改善箇所説明図

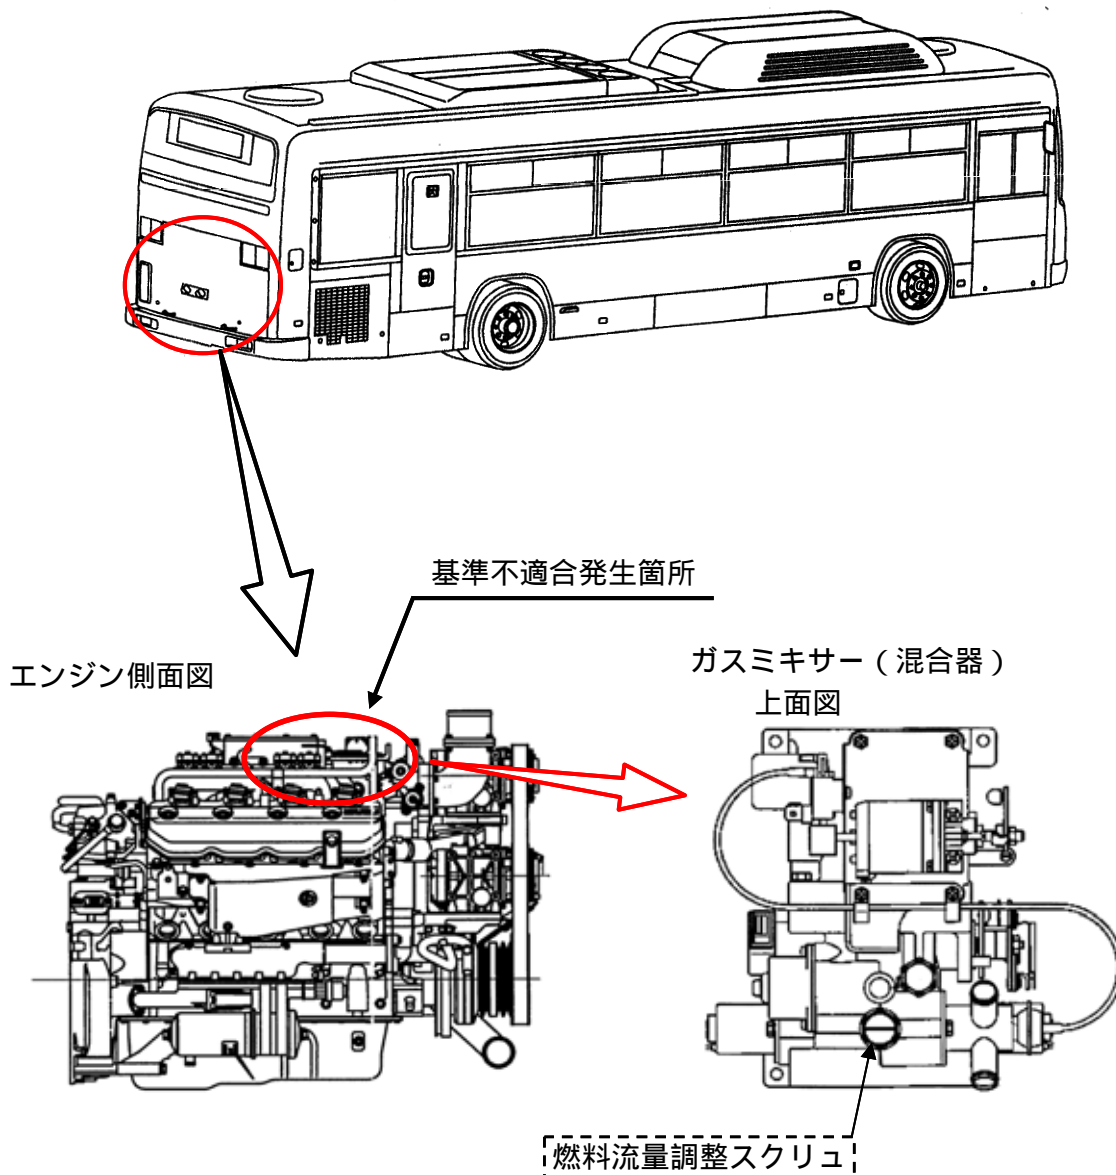
CNGエンジンを搭載した大型路線バスにおいて、ガスミキサー（混合器）の燃料流量調整スクリューの調整が不適切なため、空気量に対して燃料が不足することがある。そのため、高負荷領域で出力不足となり、最悪の場合、窒素酸化物の排出量が増加するおそれがある。

改善の内容：全車両、ガスミキサーの当該スクリューを調整する。

識別：インテークダクトに白色ペイントを塗布する。
